**Projet de centrale photovoltaïque au sol à La Romieu (32)
Déposé par la société Cap Vert Énergie**

**Avis de l'Autorité environnementale
sur le dossier présentant le projet et comprenant l'étude d'impact
(articles L122-1 et suivants du Code de l'environnement)**

**N° saisine : 2020-8614
N° MRAe : 2020APO57
Avis émis le : 25/08/2020**

**Carte qui analyse les perceptions visuelles du projet dans son environnement proche-
extraite de l'étude d'impact page 140- réalisée par ECTARE - source Google satellite**

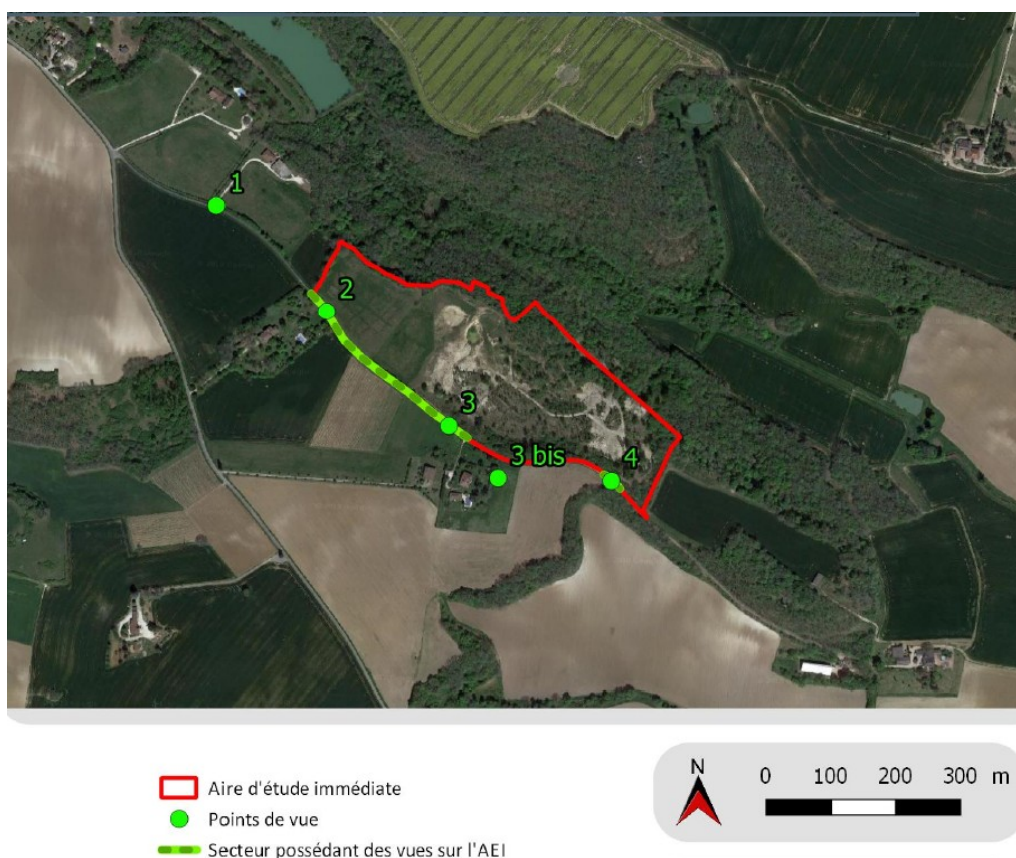
Les abords du site comprennent plusieurs maisons d'habitations qui ne disposent pas de haies ou d'arbres susceptibles d'atténuer les perceptions nouvelles créées par le projet. Les perceptions visuelles des abords immédiats seront donc frontales et proches (notamment depuis « *Brussau* » et « *Nauterie* »). Le projet sera également visible depuis une bonne partie de la voie communale 15 qui longe d'ouest en est la limite sud de l'aire d'étude (voir carte ci-dessous).

La MRAe évalue les incidences du projet depuis ces différents points comme modérés. Elle considère que les mesures d'atténuation proposées (mesure d'évitement et de réduction) sont insuffisantes pour atténuer les principaux impacts paysagers à l'ouest et au sud du site : les haies proposées présentent des linéaires et largeurs insuffisantes pour répondre à leur fonction de masque végétal. Par ailleurs, la composition de la haie n'est pas précisée, et aucune mesure visant à garantir l'entretien et la reprise végétative effective de ces plantations n'est proposée.

La MRAe recommande de renforcer les mesures d'atténuation paysagères au sud et à l'ouest du site (par exemple en renforçant le linéaire et l'épaisseur de la haie et en présentant une strate arborée adaptée), de préciser le type de végétaux, d'intégrer des croquis ou photomontages permettant d'évaluer le rendu visuel envisagé et d'intégrer une mesure qui garantisse la prise végétative des végétaux (entretien durant les cinq premières années par exemple).
